Bescheid

über die Änderung und Ergänzung der
allgemeinen bauaufsichtlichen Zulassung
vom 23. April 2015

Z-33.41-1605

Wärmedämm-Verbundsystem mit angeklebten EPS-Platten

Anlage 7

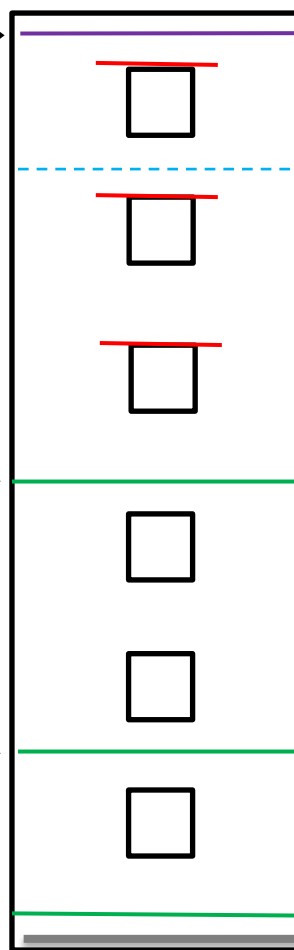
Für schwerentflammbare WDVS mit bis zu 300 mm dicken EPS-Platten müssen zusätzlich zu den in Abschnitt 4.6.2 enthaltenen Bestimmungen folgende konstruktiven Maßnahmen gegen eine Brandeinwirkung von außen ausgeführt werden (siehe Anlage 7):

1. ein Brandriegel an der Unterkante des WDVS bzw. maximal 90 cm über Geländeoberkante oder genutzten angrenzenden horizontalen Gebäudeteilen (z. B. Parkdächer u. a.)

2. ein Brandriegel in Höhe der Decke des 1. Geschosses über Geländeoberkante oder angrenzenden horizontalen Gebäudeteilen nach Nr. 1, jedoch zu dem darunter angeordneten Brandriegel mit einem Achsabstand von nicht mehr als 3 m. Bei größeren Abständen sind zusätzliche Brandriegel einzubauen.

3. ein Brandriegel in Höhe der Decke des 3. Geschosses über Geländeoberkante oder angrenzender horizontaler Gebäudeteile nach Nr. 1, jedoch zu dem darunter angeordneten Brandriegel mit einem Achsabstand von nicht mehr als 8 m. Bei größeren Abständen sind zusätzliche Brandriegel einzubauen.

4. weitere Brandriegel an Übergängen der Außenwand zu horizontalen Flächen (z. B. Durchgänge, -fahrten, Arkaden), soweit diese in dem durch einen Brand von außen beanspruchten Bereich des 1. bis 3. Geschosses liegen.

Weiterhin ist ein Brandriegel (wie vorstehend beschrieben) maximal 1,0 m unterhalb von angrenzenden brennbaren Bauprodukten (z. B. am oberen Abschluss des WDVS unterhalb eines Daches) in der Dämmebene des WDVS anzuordnen. Dieser Brandriegel ist mit einem Klebemörtel vollflächig anzukleben.

Anordnung der zusätzlichen Brandschutzmaßnahmen gemäß Abschnitt 4.10

BR 1-3:
vollflächig angeklebt mit mineralischem Klebemörtel und zusätzlich gedübelt

- maximal 1,0 m unterhalb von angrenzenden brennbaren Bauprodukten (z. B. Dächer)
- vollflächig angeklebt mit Klebemörtel
